Keuringsverslag van een elektrische laagspanning- en zeer lage spanningsinstallatie

NIET CONFORM

Datum keuring: 19/02/2026

Straatnaam Hooilaart
Huisnummer 64
Busnummer
Postcode 9255
Gemeente BUGGENHOUT
Land België

Afbeelding schakel- en verdeelbord:

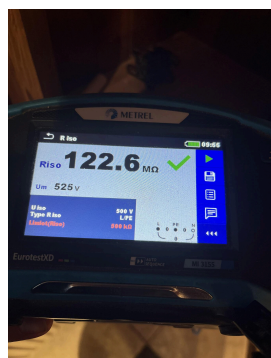
11.01 Eéndraadschema van de installatie is niet aanwezig. (Boek 1 Afdeling 2.12 - 2.13 en 3.1.2)

11.03 Situatieschema van de installatie is niet aanwezig. (Boek 1 Afdeling 2.12 - 2.13 en 3.1.2)

15.01 De aanduiding van de stroomkringen en/of apparatuur, aansluitklemmen, enz dient aangebracht of vervolledigd te worden. (Boek 1 Onderafdeling 3.1.3.1. en 3.1.3.3.A. en 5.1.6.1)

15.02 Elke elementaire stroombaan moet met een hoofdletter aangeduid worden. Elk lichtpunt, contactdoos, moeten genummerd worden in volgorde gezien vanaf de beschermingsinrichting tegen overstroom. (Boek 1 onderafdeling 3.1.2.1.)

15.10 De genaakbare, naakte onder spanning staande delen zijn onvoldoende afgeschermd. (Boek 1 Afdeling 5.1.4. en 4.2.2.3.)

15.11 Niet gebruikte invoeringen van het verdeelbord zijn niet correct of onvoldoende afgedicht. (Boek 1 Afdeling 5.1.4. en 4.2.2.3.)

15.14 De nominale spanning dient duidelijk vermeld te worden op een oordeelkundig gekozen plaats. (Boek 1 Onderafdeling 3.1.3.3.)

15.15 Een alpolige scheidingsschakelaar is te voorzien om bord volledig spanningsloos te kunnen zetten. (Boek 1 Onderafdeling 5.3.5.1.B. en nota)

16.03 De nominale stroomsterkte van de algemene en/of bijkomende differentieelschakelaar dient aangepast te zijn aan de overstroombeveiliging. (Boek 1 Afdeling 4.4.1.)

17.03 De nominale stroomsterkte van de beveiliging is niet aangepast aan de toelaatbare stroomsterkte van de stroomafwaarts geïnstalleerde leiding en/of verbruiker. (Boek 1 Afdeling 4.4.1.)
